AYUNTAMIENTO DE AGUDO

El Proyecto de Ejecución de la obra "CREACION VIA VERDE DESDE AGUDO A LA PUENTE" en Agudo (Ciudad Real) redactado por M^a del Carmen Serrano Celdrán con fecha Octubre 2018 y aprobado en Junta de Gobierno Local con fecha 22 de Noviembre de 2018 contiene un error de transcripción en el texto de la parta U04ABH010 de las mediciones del citado proyecto

BORD.HORM.MONOCAPA 9-10X20 cm

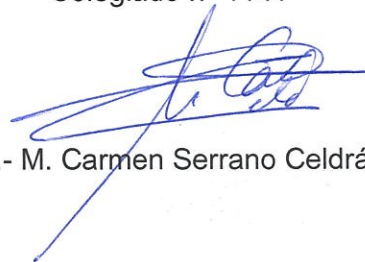
En el proyecto la partida U04ABH010 dice textualmente:

Bordillo de granito gris labrado, canto romo, de 10-12x25 cm. colocado sobre solera de hormigón HM-15/P/40, de 10 cm. de espesor, i/excavación necesaria, rejuntado y limpieza

Dicha partida, tiene una errata en el texto, por lo que la partida quedaría:

BORD.HORM.MONOCAPA 9-10X20 cm

Bordillo de hormigón monocapa, achaflanado, de 9-10x20 cm. colocado sobre solera de hormigón HM-15/B/40, de 10 cm. de espesor, i/excavación necesaria, rejuntado y limpieza.
